**OGGETTO: Prescrizione-SCMT. Integrazione alla nota RFI-DTC\A0011\P\2004\0001015 del 27-10-2004 "Registrazione degli eventi SCMT su supporto cartaceo (zona tachigrafica)"**

Allegato 1 alla nota

# Registrazione degli eventi SCMT su tachigrafi muniti di 5 punte di "tipo modificato"

Scheda 6

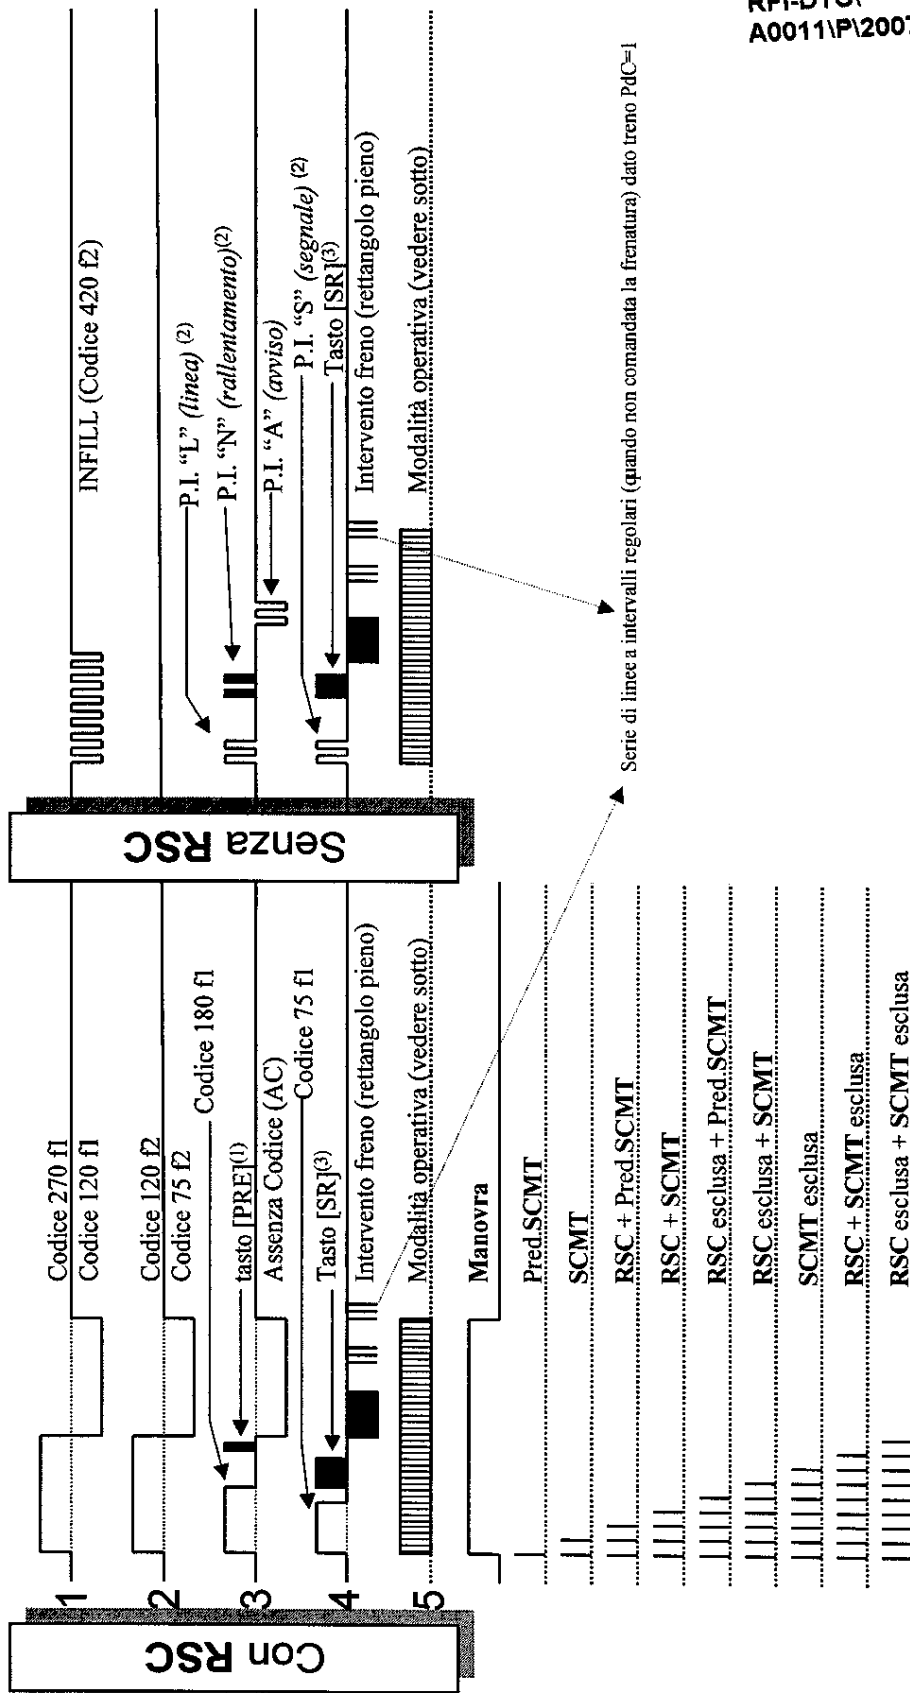
(1) La pressione del tasto PRE è visualizzata tramite un rettangolo pieno.

Nel caso di P.I. non letto correttamente compare un impulso vuoto ed uno pieno

La procedura di Supero Rosso è visualizzata come un rettangolo pieno

Scheda 7

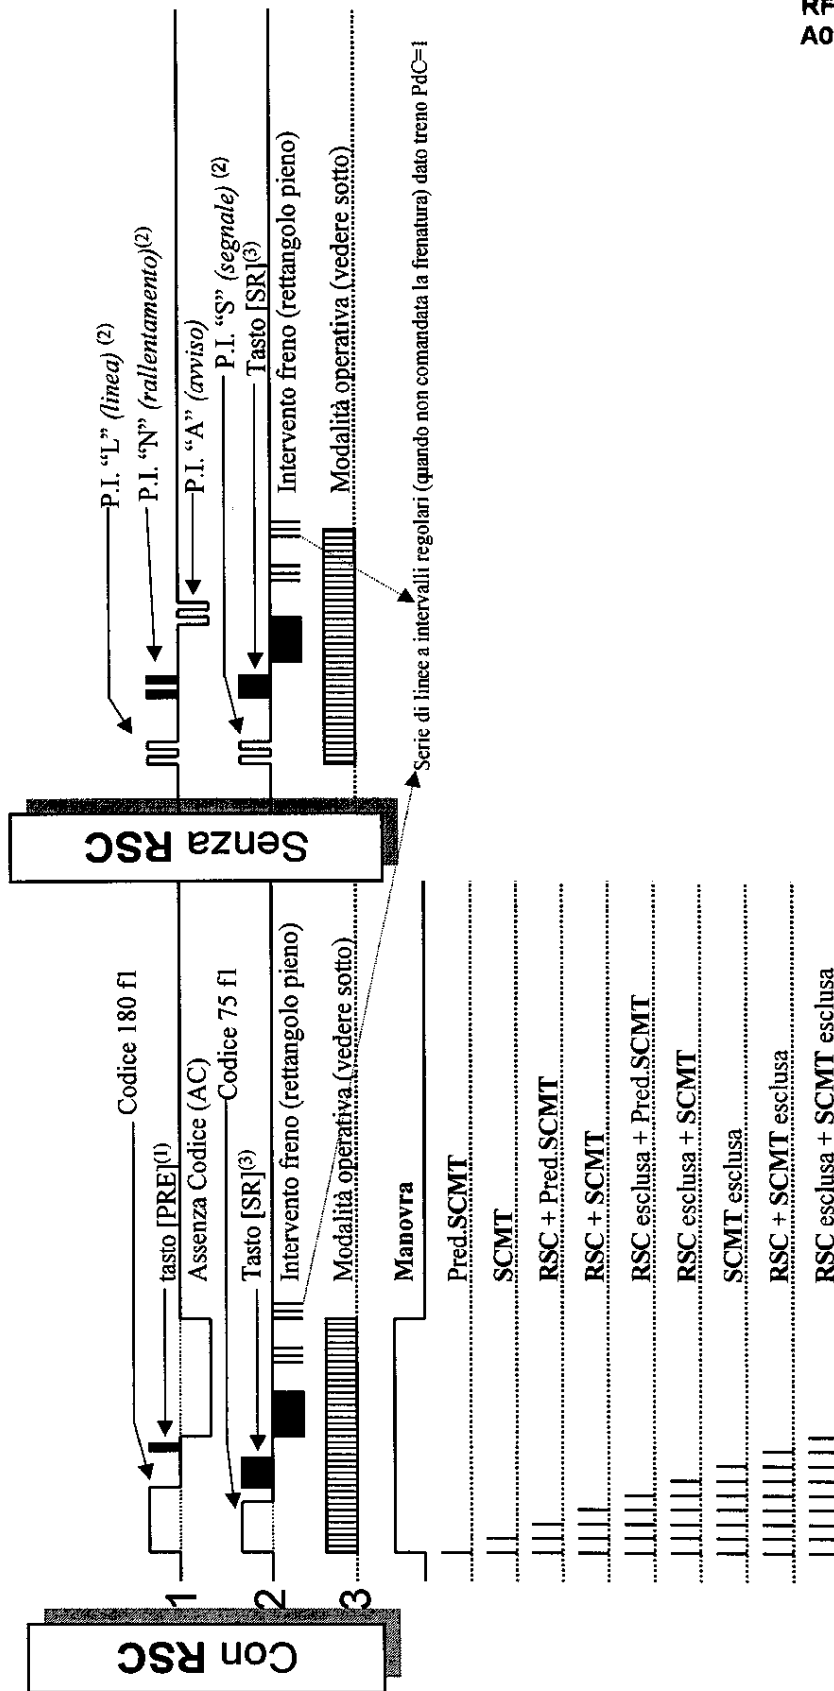
(\*\*)Vale anche per registratori a 5 punte declassati a 3 punte  
N.B. non sono registrati i codici 270\*\*, 270\*, 180\*, 120\* e 120.

- (1) La pressione del tasto PRE è visualizzata tramite un rettangolo pieno.
- (2) Nel caso di P.I. non letto correttamente compare un impulso vuoto ed uno pieno
- (3) La procedura di Supero Rosso è visualizzata come un rettangolo pieno
